# Technical *Info*

## Passaggio dal kit per cinghie dentate CT 909 K5 per VW/Audi/Skoda/Seat 1,8 T/2,0 al kit CT 909 K10

(da smorzatore idraulico a puleggia tendicinghia meccanica)

Fig. 1  
Versione da sostituire

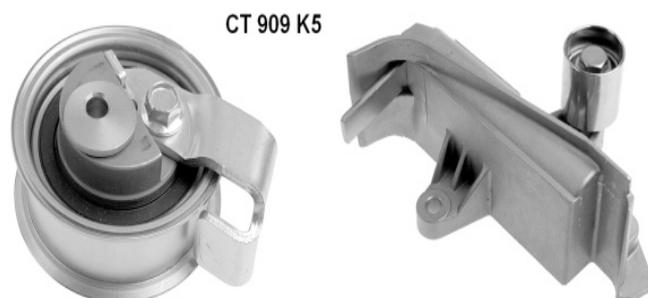
I componenti forniti nel kit per cinghie dentate non corrispondono a quelli della versione installata (Fig. 1).

Secondo il produttore OEM, per i veicoli associati come da catalogo è disponibile un nuovo sistema di tensionamento con puleggia tendicinghia meccanica, in cui lo smorzatore idraulico con la piccola puleggia di rinvio è sostituito da una nuova versione con un solo supporto per la puleggia di rinvio (Fig. 2).

Dopo aver montato la cinghia dentata e il supporto con la piccola puleggia di rinvio è necessario portare la puleggia tendicinghia fino al punto contrassegnato ruotando l'eccentrico in senso orario (Fig. 3). Dopo due giri completi del motore è necessario verificare la regolazione. Fissare il dado della puleggia tendicinghia con una coppia di 23 +/- 3 Nm.
